Bogotá D.C. CADV-CIAR-043

Asunto: **CONCEPTO REVISIÓN DE PROPUESTAS DE IMPERMEABILIZACIÓN PARA BLOQUE 3.**

Por medio de la presente la interventoría se permite presentar el concepto referente al cuadro comparativo de las tres opciones de impermeabilización para la cubierta del bloque 3 enviado por el contratista.

Imagen1: manto actual cubierta bloque 3 con brea

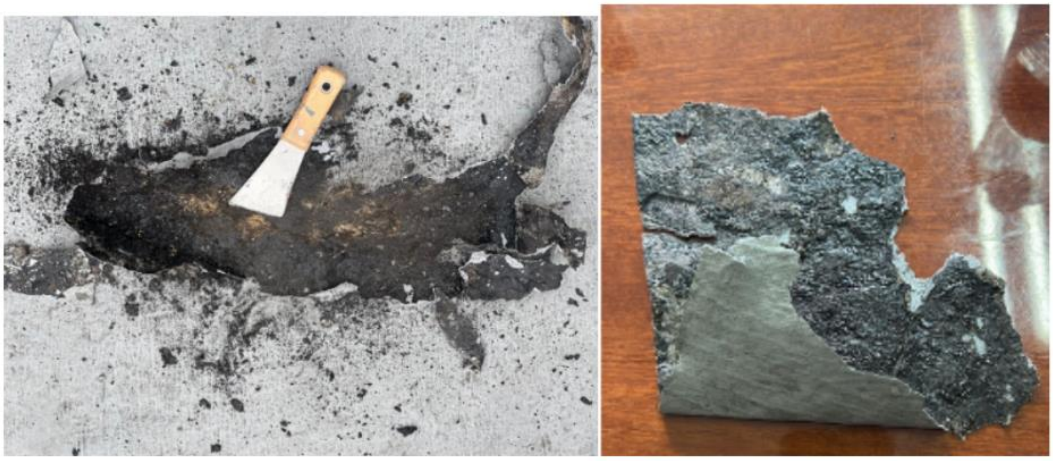
- La interventoría recomienda realizar el levantamiento total de la membrana existente, la limpieza y preparación de la superficie, dado que al levantar una parte del manto instalado se evidencian la existencia de Brea debajo de esta, material que no es compatible con ninguno de los dos sistemas.

- La interventoría recomienda que se implemente la membrana elastómera **(Tisau membrana W2-10A)**, por los tiempos de aplicación, durabilidad y periodos largo de mantenimiento.
